Modification n° 03.54 : Commune de RAMILLES - Village d'Ofus

Date de réception SPGE : 22/11/2024
Sous-bassin hydrographique - N° de feuille : DYLE-GETTE – 19/24
Commune : RAMILLIES
OAA : IN BW
Numéro de modification (Code SPGE) : 03.54
Intitulé : Modification n° 03.54 : Commune de RAMILLES - Village d'Ofus

EXTRAIT CARTOGRAPHIQUE

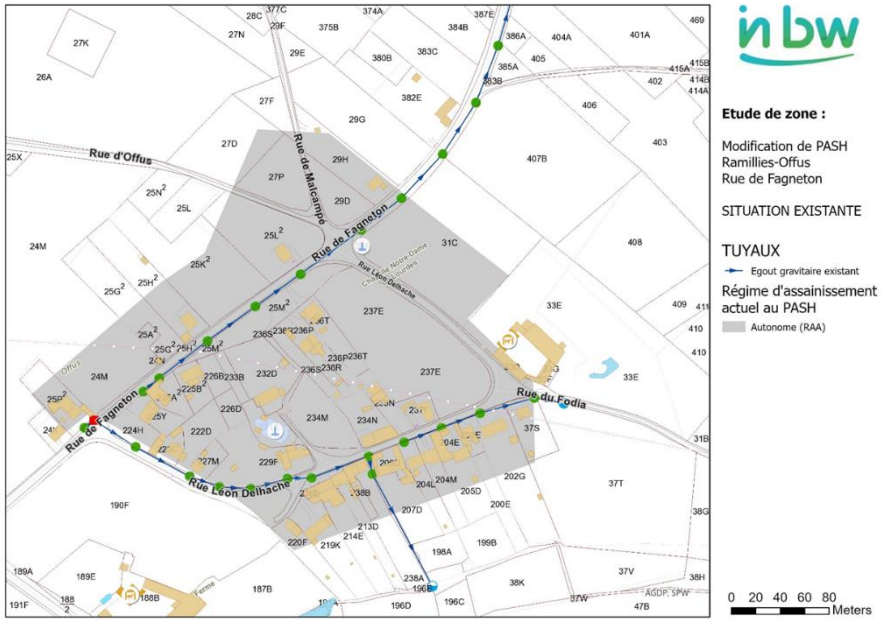
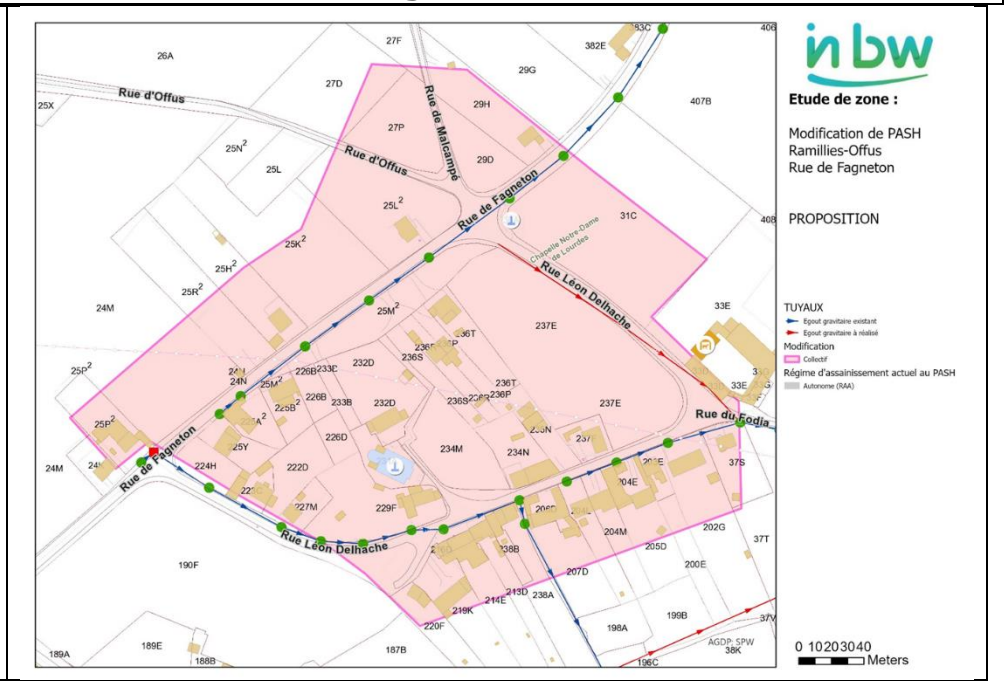
Explications	La demande de modification porte sur le quartier Offus, sur le territoire communal de Ramillies, actuellement reprise en régime d'assainissement autonome. Les rues de Fagneton et Léon Delhache étant déjà équipées d'égout, il est proposé leur passage en régime d'assainissement collectif. Les eaux usées de la rue de Fagneton seront traitées par la future station d'épuration d'Autre-Eglise. En ce qui concerne la Rue Léon Delhache, bien que l'étude ait conclu à un ratio coût/habitation trop élevé la solution collective, la commune souhaite basculer la rue en régime d'assainissement collectif moyennant la pose de l'égout sur fonds propres pour rejoindre le réseau existant.	
Superficie concernée	+/- 8,10 ha	
	Avant	**Après**
Assainissement collectif	0 EH	92 EH
Assainissement autonome	92 EH	0 EH
Assainissement transitoire	0 EH	0 EH
	Charge totale à terme	**92 EH**
